NOTICE DE SÉCURITÉ/NOTIFICATION URGENTE

Sujet : Système de positionnement du patient en radiothérapie
 ExacTrac Dynamic : pour les traitements impliquant une dose élevée, le mouvement éventuel du patient peut être indiqué à l'utilisateur avec un délai

Référence produit : ExacTrac Dynamic 1.0.0

Numéro de réf. Brainlab : CAPA-20200907-002369

Figure 1. Page Patient Monitoring : les encadrés rouges indiquent les graphiques susceptibles d'être actualisés avec un délai. Il se peut donc que le statut affiché ne reflète pas la situation réelle

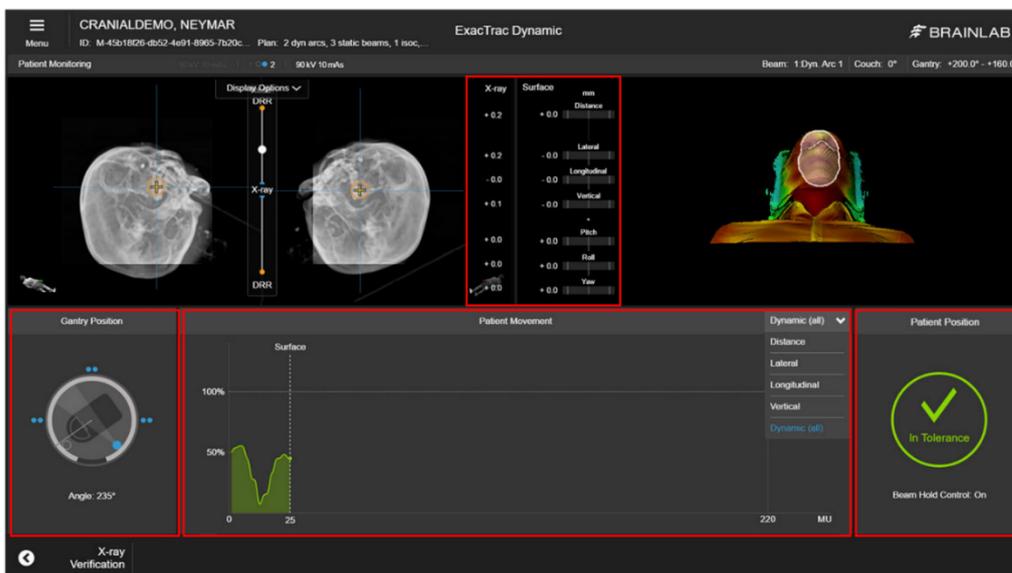
Brainlab s'est aperçu que pour des traitements impliquant une dose élevée, l'actualisation des informations affichées sur plusieurs graphiques pouvait être décalée. Pour autant, les informations mêmes restent correctes. Reportez-vous à la Figure 1 : les encadrés rouges indiquent les graphiques susceptibles d'afficher l'évolution du statut avec un délai.

L'actualisation décalée des informations affichées sur la page Patient Monitoring est due à l'actualisation décalée du graphique Patient Movement (voir la Figure 1, au milieu en bas), qui représente l'écart de position du patient par rapport à la dose administrée. Ce graphique est entièrement reconstruit à chaque actualisation de la représentation. Par conséquent, le temps nécessaire à cette reconstruction augmente avec le nombre de points sur le graphique. Dans la mesure où la dose administrée est transmise de l'accélérateur linéaire au système ExacTrac à une fréquence d'actualisation importante, il peut arriver que la reconstruction du graphique soit toujours en cours lorsque le système reçoit l'actualisation suivante de la dose administrée. Dans ce cas, le graphique ne montre plus la position du patient en temps réel mais avec un délai croissant qui peut atteindre plusieurs minutes pour les traitements impliquant une dose élevée. Cela peut appliquer le même délai d'actualisation à d'autres graphiques (voir la Figure 1 pour connaître les graphiques concernés) et retarder la réaction de certains boutons.

- 1) Pendant la planification du traitement, assurez-vous que la dose planifiée par faisceau/arc est :
 - inférieure à 1 750 UM avec des accélérateurs linéaires Varian
 - inférieure à 3 650 UM avec des accélérateurs linéaires ElektaPour cela, vous pouvez si nécessaire scinder les faisceaux/arcs.
- 2) Laissez toujours la fonction Automatic Beam Hold activée, il s'agit du paramètre par défaut. Si le système interrompt le faisceau, ne sélectionnez pas « Ignore », vérifiez plutôt la position du patient.

1. Les clients existants éventuellement concernés doivent recevoir la présente notification.
2. Brainlab fournira à tous les clients concernés une révision logicielle d'ExacTrac Dynamic dans laquelle le problème décrit est corrigé. Brainlab vous contactera pour programmer la mise à jour à compter d'octobre 2020.
